Fiat Stilo **Tutti i modelli**

Entrata di acqua nel proiettore.

Copertura proiettore destro

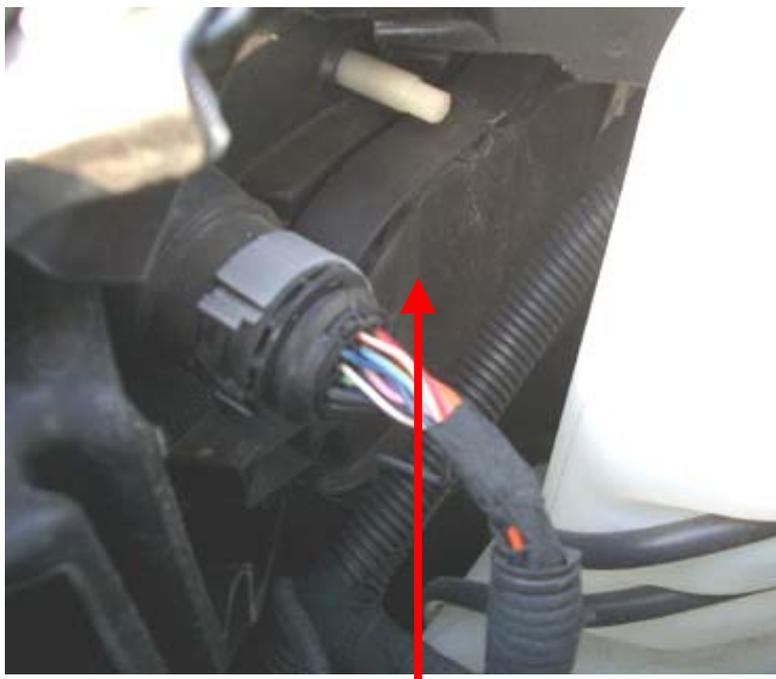
Se su questi veicoli viene segnalato che si forma dell'acqua di condensa all'interno del proiettore, una possibile causa è l'entrata di acqua nel proiettore. In caso di reclamo non è necessaria la sostituzione completa del/dei proiettore/i. È sufficiente sostituire la copertura posteriore con una nuova versione modificata.

Anche se il problema viene segnalato solo su un proiettore, effettuare la modifica su entrambi i proiettori.
